久喜市液状化対策検討委員会 第4回

1. 前回までの指摘事項について
2. アンケート集計報告
3. 南栗橋地区地質調査の結果
4. 対象地震動設定
5. 液状化対策工法比較

1. 前回までの指摘事項について

1次選定

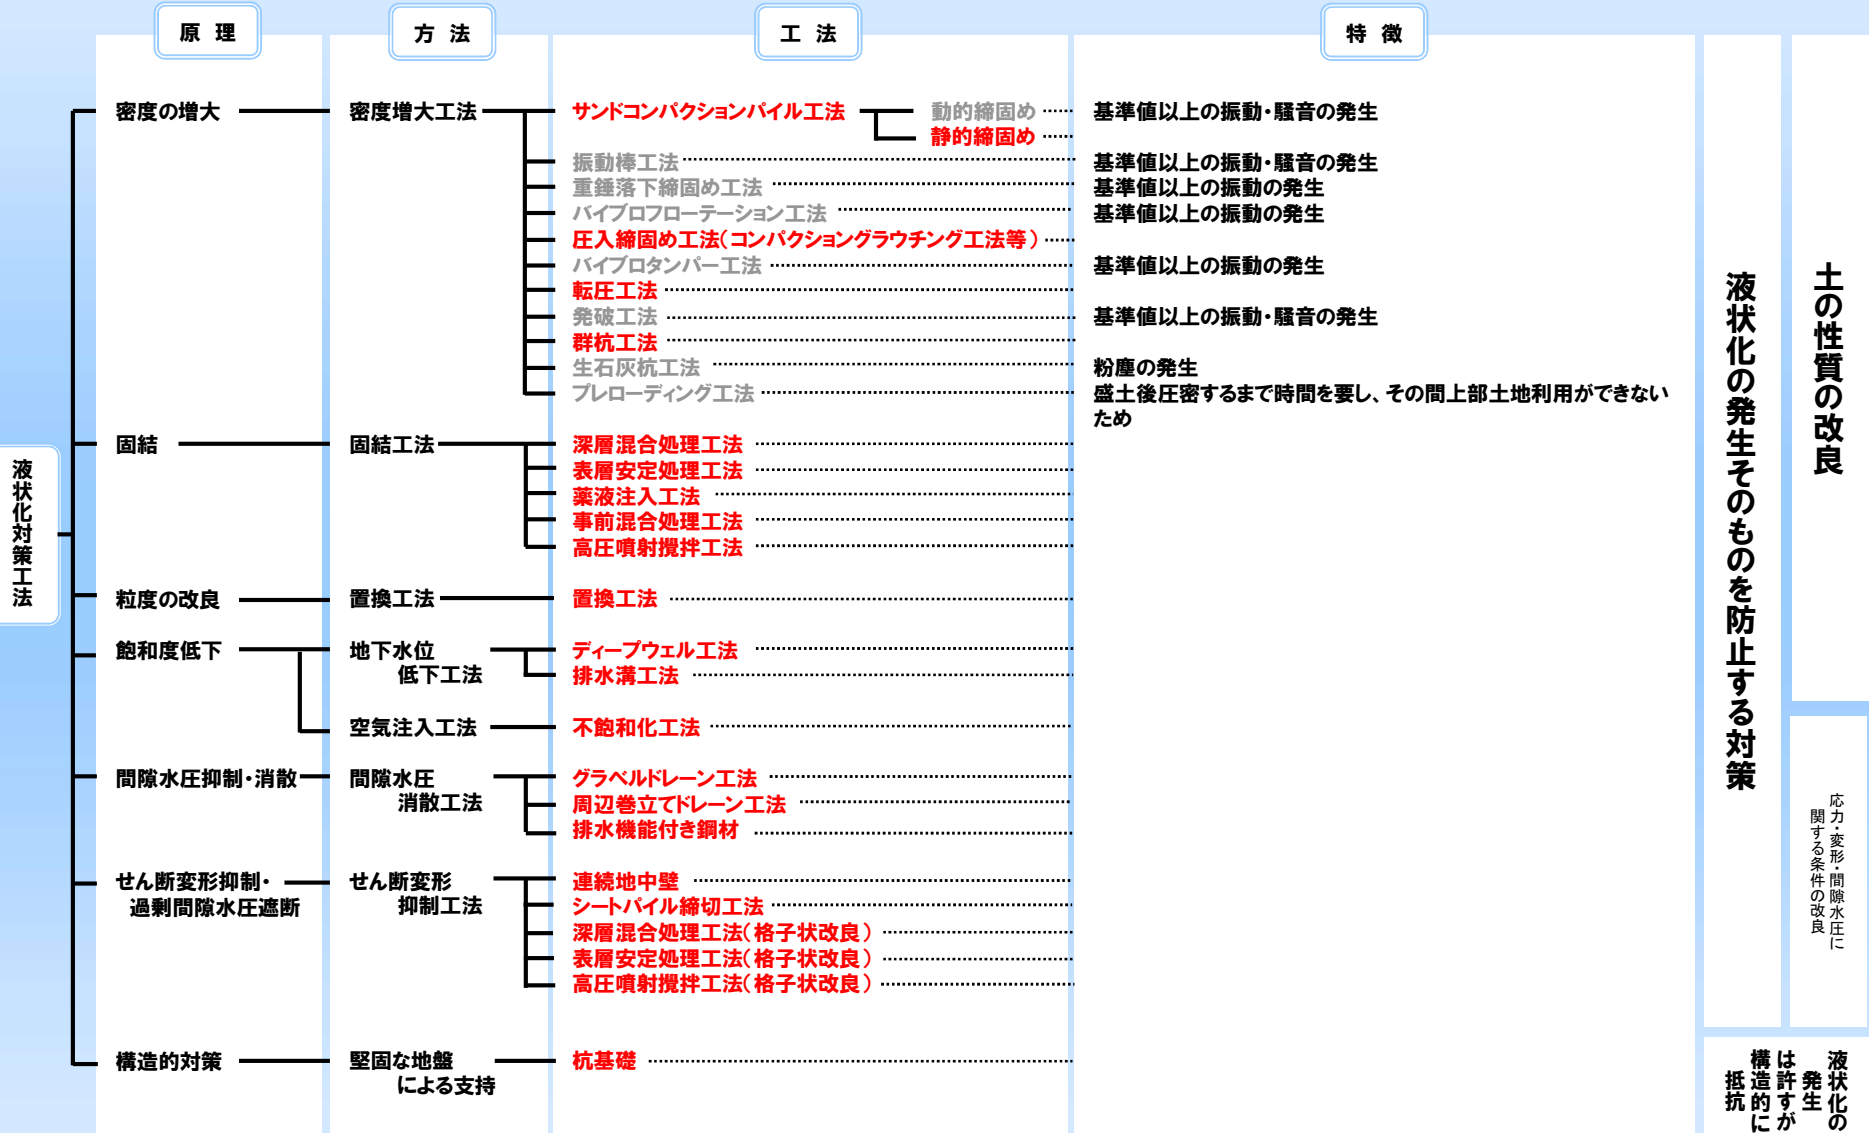
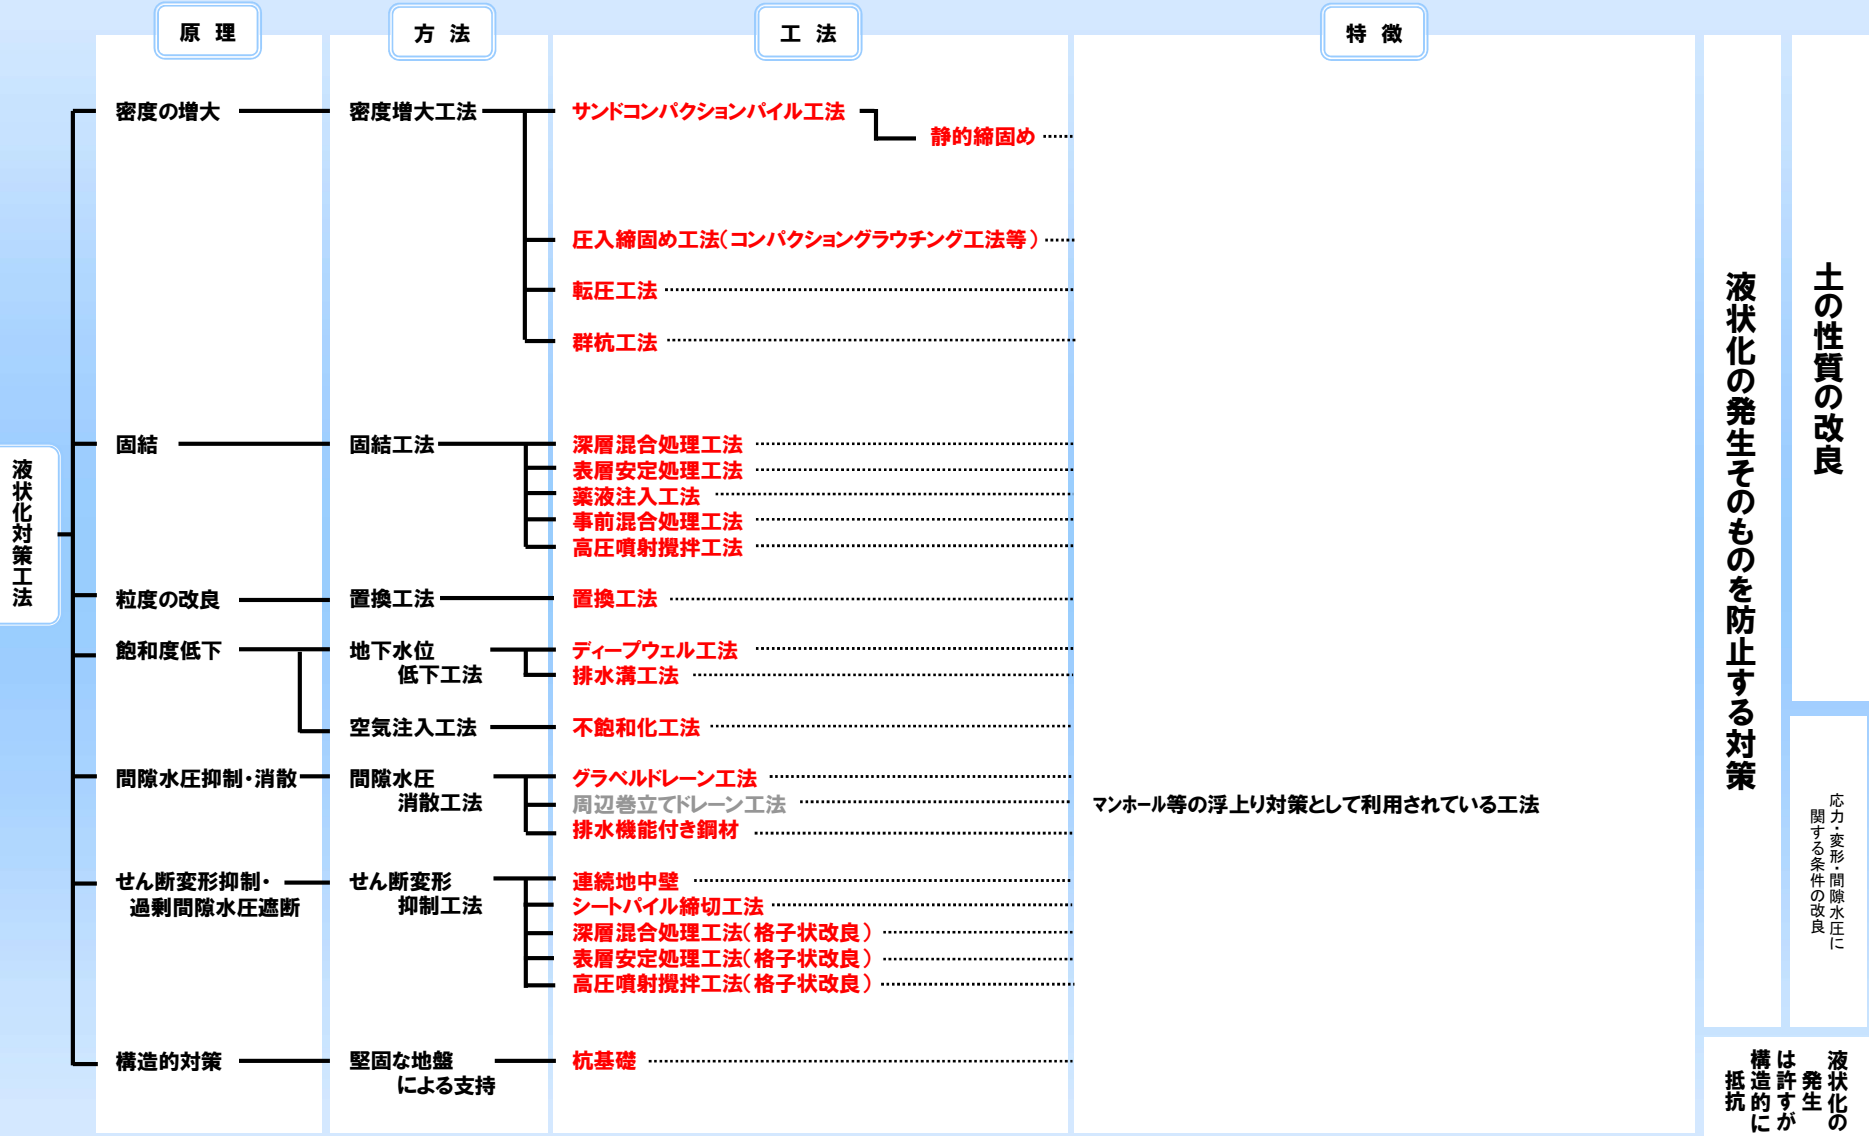
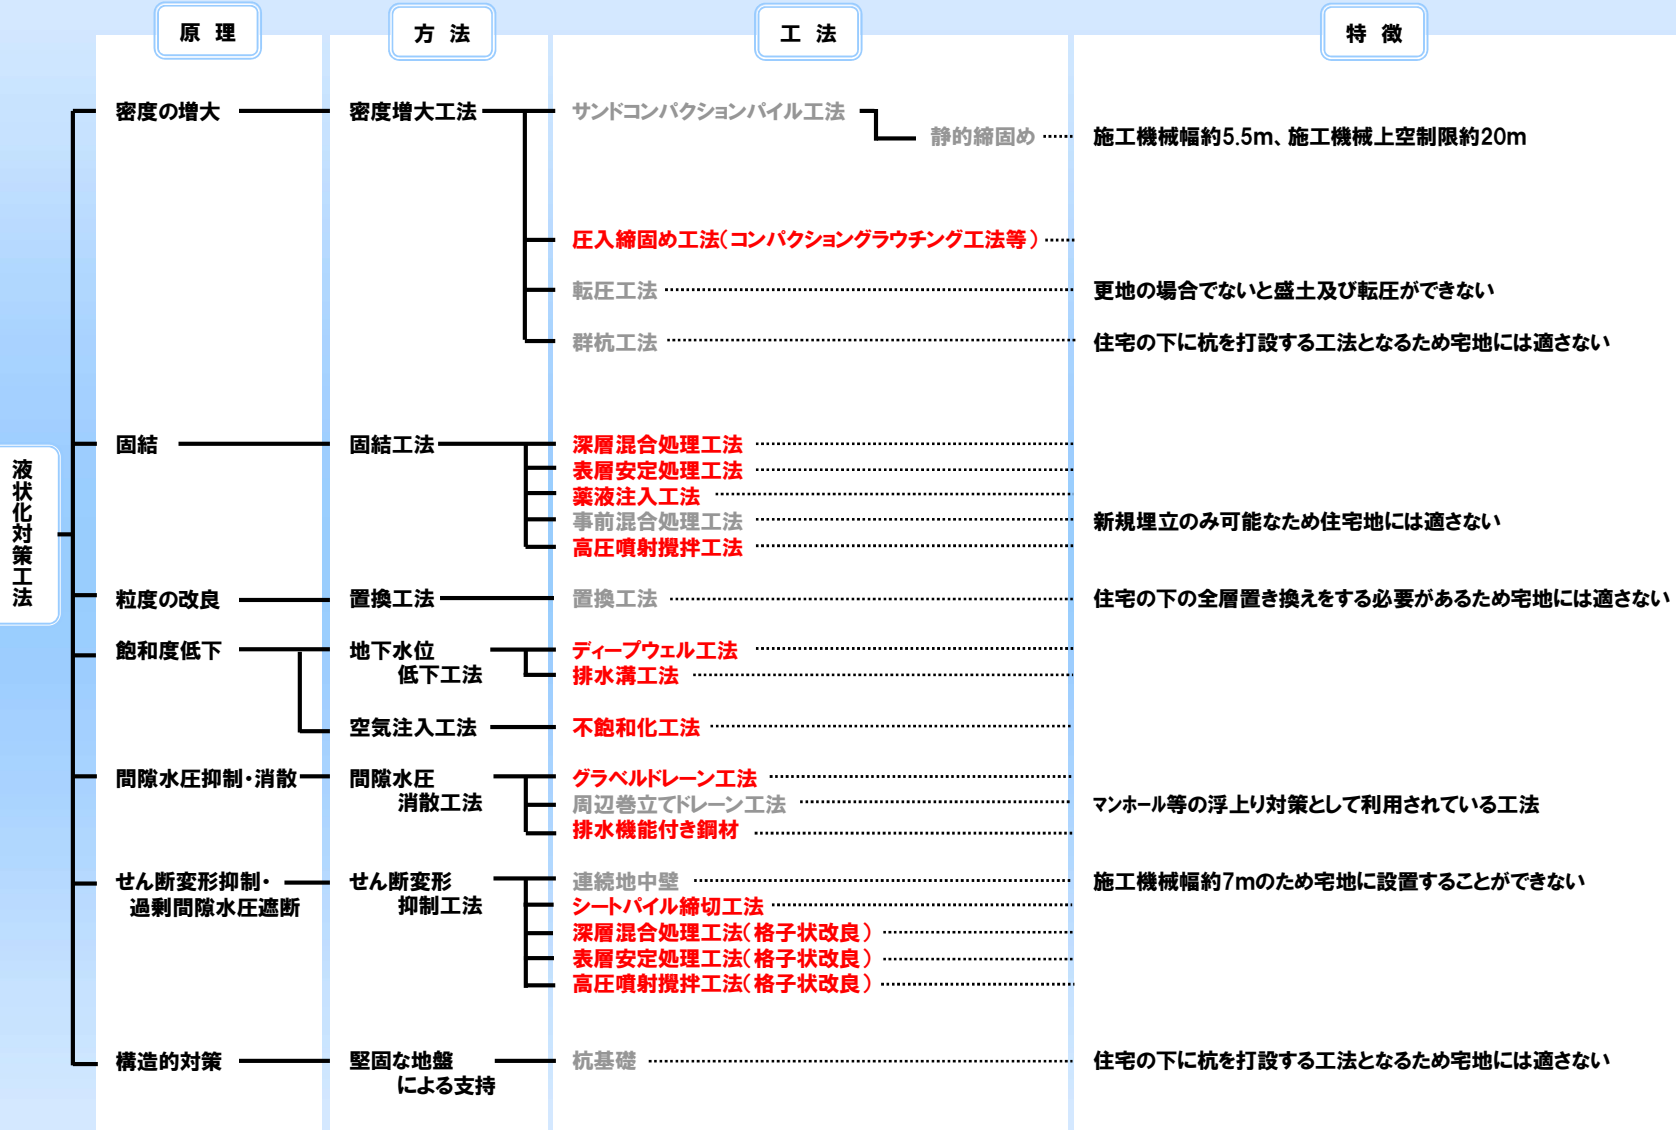
項目	発言者	内容	回答
対策 検討 (第3回)	古関委員	<p>浅層混合および深層混合は改良の仕方により原理が固結とせん断変形抑制にわかれるので一覧表は区分けして記載した方がよい。</p> <p>置換工法は一次選定での除外理由が沈下となると地下水位低下も同じ懸念があるので二次選定で評価した方がよい。</p>	<p>改良の仕方(全層改良、格子状改良)により一覧表を区分する。</p> <p>置換工法は更地は適用可能として工法帳票を追加する。</p>

埋設管状況(ガス管・上下水道管)

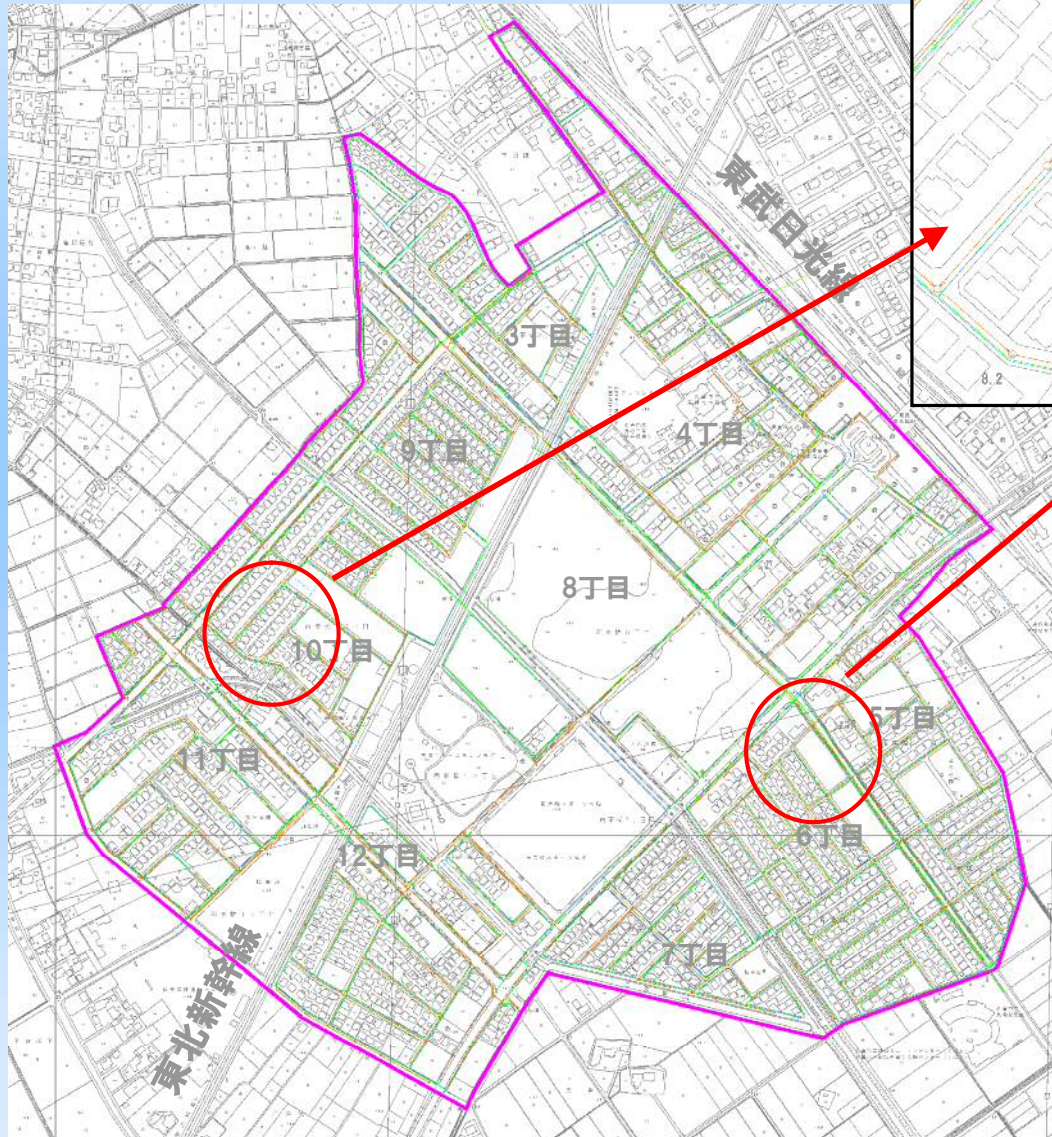
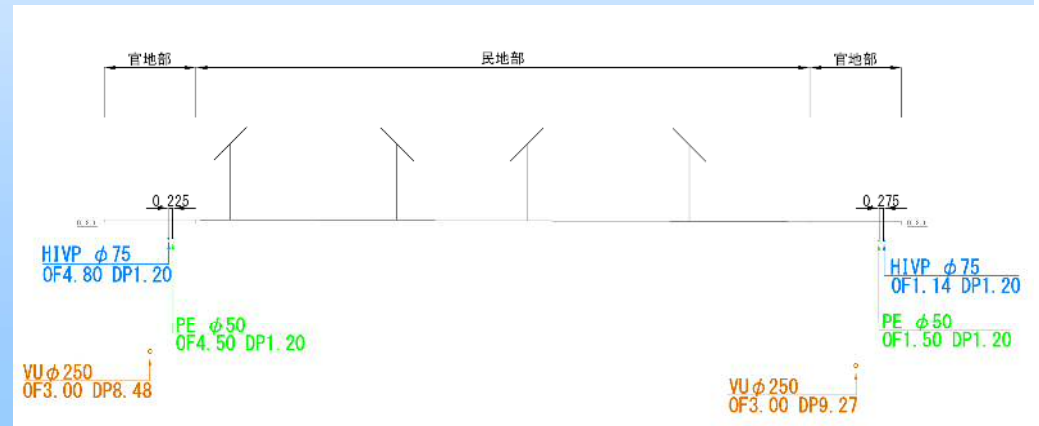
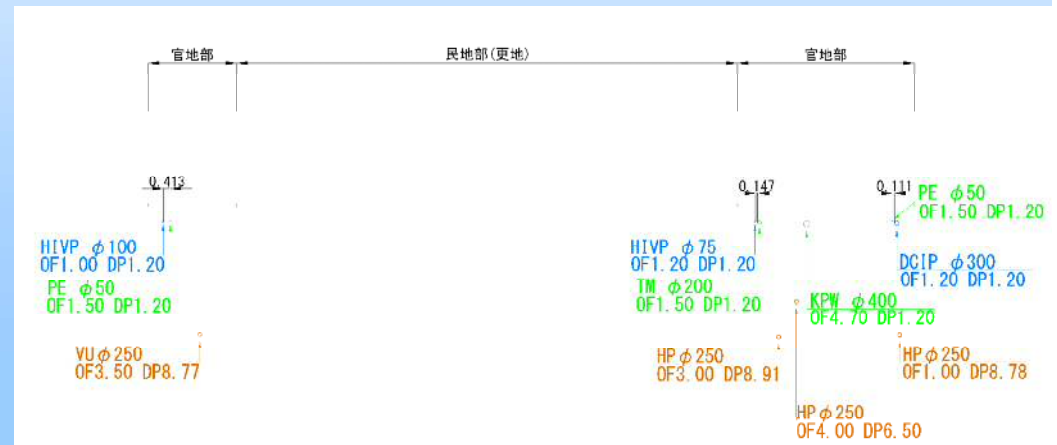
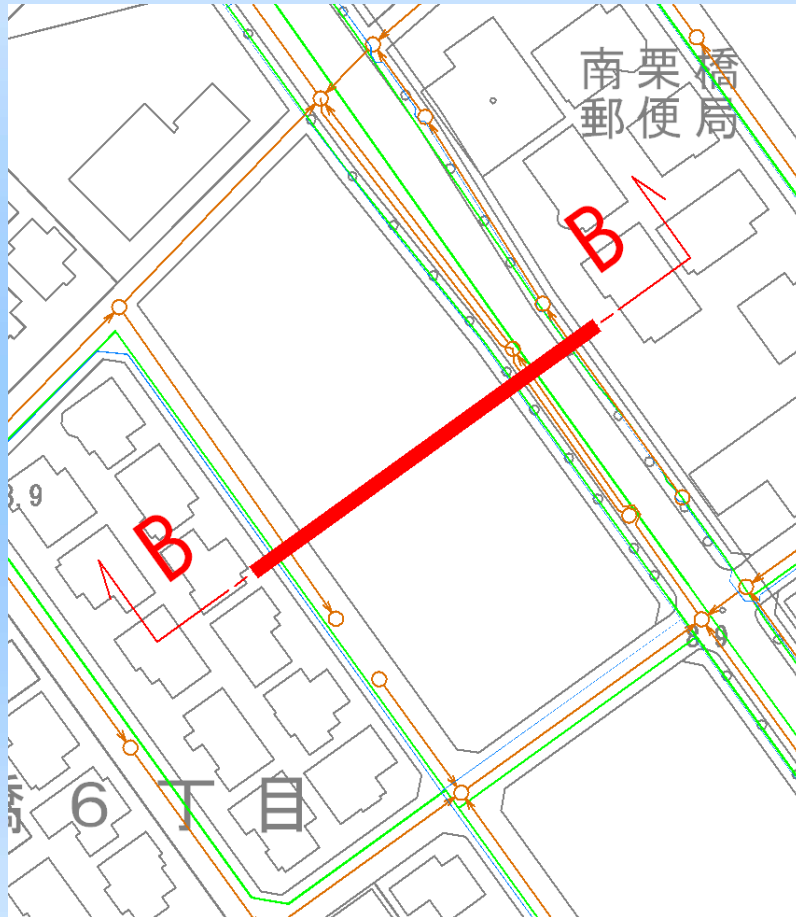
項目	発言者	内容	回答
対策検討 (第3回)	古関委員	下水管は分流式か合流式か 雨水管が地下水位低下に利用できないか	下水管は污水管として整備されており、雨水は道路脇の側溝を下流まで流下させて調整池と水路に排出している。 道路側溝深さは30cm程度であるため、地下水位低下には利用できないが、調整池と水路の排出管は利用できる可能性はある(宅地周辺から排出管をつなぐ排水溝は新たに整備する必要がある)。

南栗橋地区はガス管、上下水道管が埋設されている。下水道管については土被りが最大8m前後の深い位置に埋設されているがガス管と水道管については土被りが1.2m前後と浅い位置に埋設されている。
今回工法選定にするに当り、モデル地区に設定した箇所の横断面図を以降に示す。
